SUSITARIMAS NR. 6

PRIE 2019 M. KOVO 8 D. STATYBOS RANGOS SUTARTIES NR. 26-169 - (7.7)

DEFEKTINIS AKTAS NR. 2

Kultūros paskirties pastato T. Kosčiuškos g. 4 ir maitinimo paskirties pastato Maironio g. 7, Druskininkuose rekonstravimo į kultūros paskirties pastatą darbai

detale GT-01

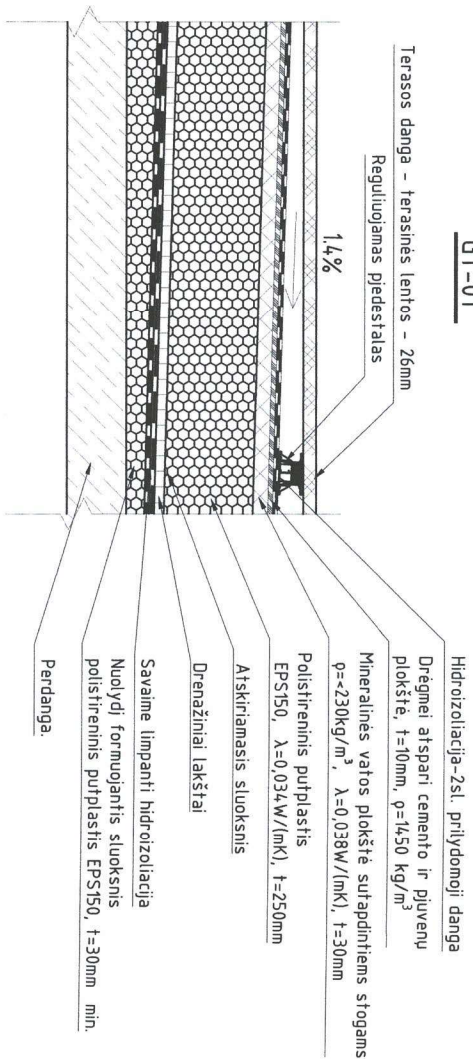
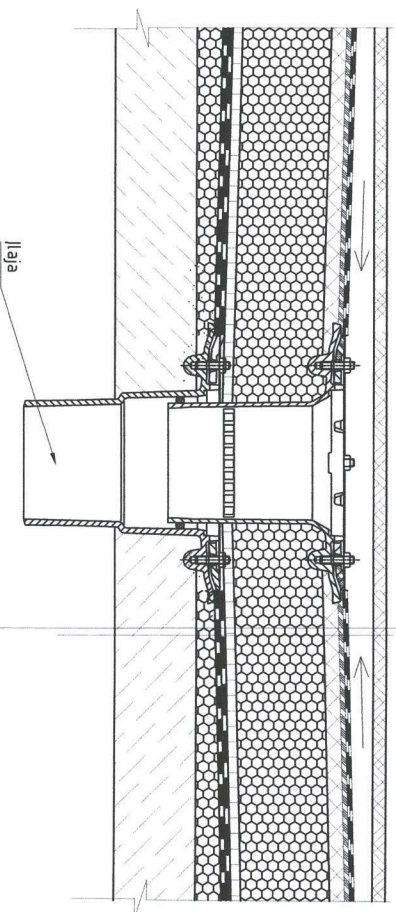
1.1. Rengiant darbo projektą, suprojektuotas sandaresnis, šiltesnis ir šiuolaikiškesnis grindų terasoje GT-01 mazgas, keičiama mazgo sudėtis, nebus naudojami tvirtinimo elementai visos šiltinimo medžiagos bus klijuojamos klijais, kurie nepažeis jau įrengtos garo izoliacijos, pratęsiant grindų terasoje tarnavimo laiką ir nereikalaudami papildomų kaštų jo eksploatacijai (SK medžiagų kiekių žiniaraščio poz. Nr 80 ir NR 81;).

ST-02

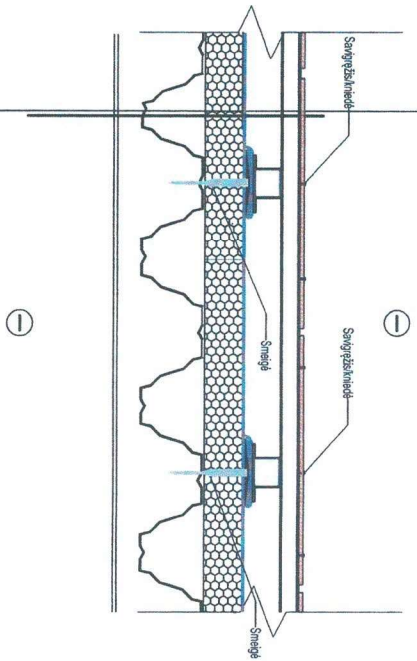
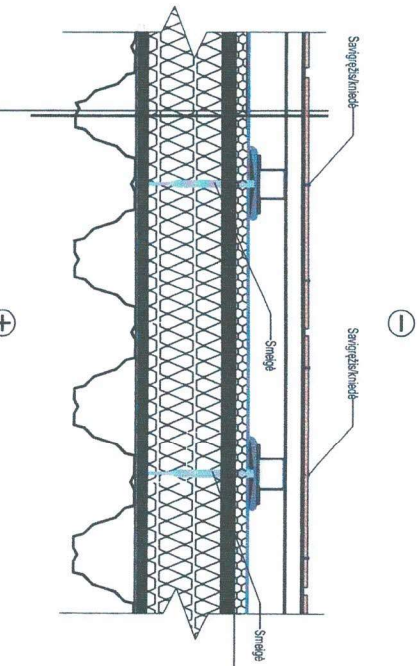
1.5. Rengiant darbo projektą, suprojektuotas sandaresnis, šiltesnis ir šiuolaikiškesnis stogo ST-01; ST02 mazgas, keičiasi mazgų sudėtys: ant mažosios ir didžiosios koncertų salių stogų nebus naudojami atviri karkaso tvirtinimo elementai, kurie jau klijuosis prie įrengtos pvc dangos, jie yra numatyti apdailos tvirtinimui ir kurie nepažeis jau įrengtos hidroizoliacijos, pratęsiant stogo tarnavimo laiką ir nereikalaudami papildomų kaštų jo eksploatacijai, taip pat pasirinktos garsą sugeriančios ir atliekančios garo barjero funkciją medžiagos, vietoje sunkesnių ir mažiau veiksmingų cementinių plokščių, tuo pačiu išlengvinant stogo nuosavą svorį. (SK medžiagų kiekių žiniaraščio poz. Nr 90; 91; 92; 93; 94; 95; 96).

ST-01''

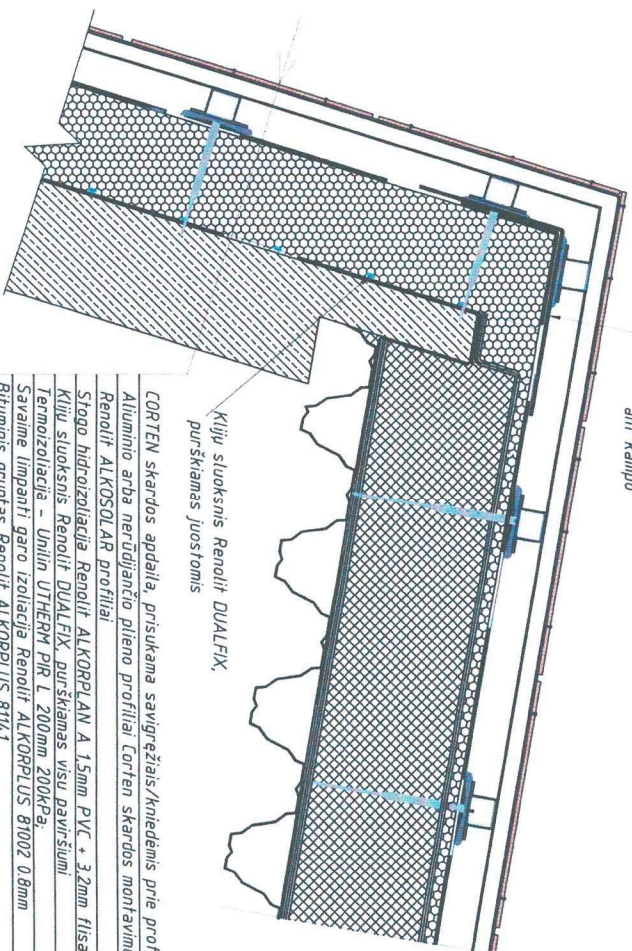
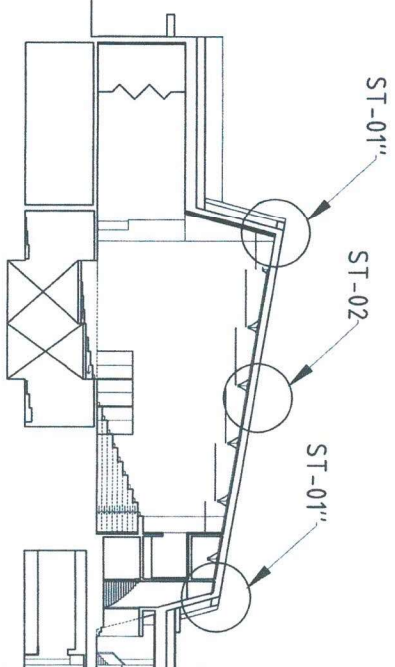
1.6. Rengiant darbo projektą, suprojektuotas sandaresnis, šiltesnis ir šiuolaikiškesnis mažosios koncertų salės fasado apšiltinimo mazgas ST-01^{““}, keičiama mazgo sudėtis: esant netaisyklingo kūgio formos fasadui norint išgauti architektūriškai vientisą fasado plokštumą suvedant su stogo plokštuma, reikalinga apsaugoti pasvirusį fasadą nuo tiesioginių kritulių ir galimo šalčio nuostolio, pasvirusios sienos ir stogo sujungimo vietoje, įrengiama ant sienų hidroizoliacija ir ant jos klijuojami profiliai nepažeidžiant hidroizoliacijos ant kurių tvirtinsis fasado apdaila (SK medžiagų kiekių žiniaraščio poz. Nr 97).
